CONCURSO NACIONAL
“ANTEPROYECTO DE VIVIENDA SUSTENTABLE DE INTERÉS SOCIAL”

1era RONDA DE CONSULTAS

Gráficos: PERFIL 13 Y PERFIL 14

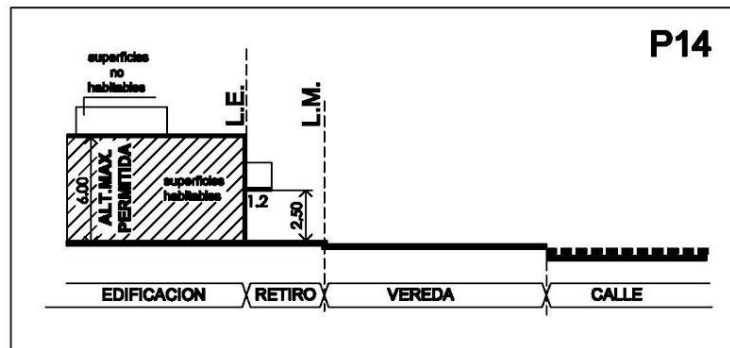
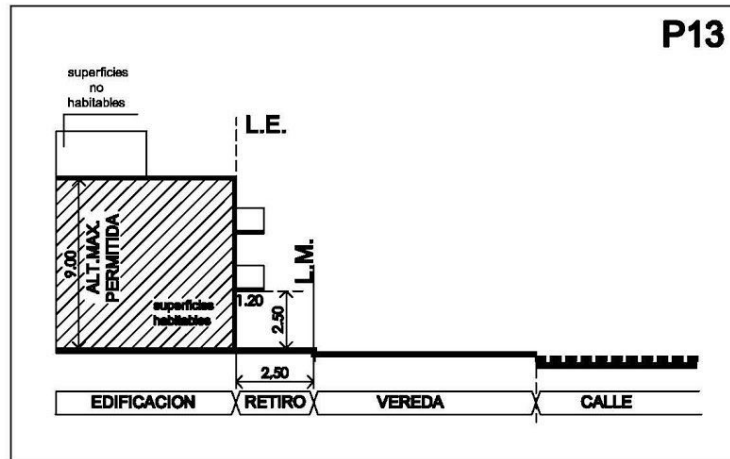
- Dentro del Perfil 14, debe seleccionarse una zona, manzana, etc.? ¿o solamente es representativo a efectos del Código de la Ciudad?

- Luego de consultar el Código de Edificación no me queda claro cuáles son los retiros obligatorios para el lote medianero y el lote esquina, correspondientes al Perfil 14.

Las Bases piden considerar el “Perfil: P14” a los fines de determinar altura máxima de edificación en el lote y determinar las superficies que pueden avanzar sobre el retiro de línea municipal.

Ver Gráfico del Perfil 14, extraído del Código de Edificación de Villa María, en penúltima hoja del presente documento.

Las Bases solicitan considerar Perfil 14, establecido en VIII.II.3. Perfiles del Código de Edificación (página 30) y ANEXO GRÁFICO.
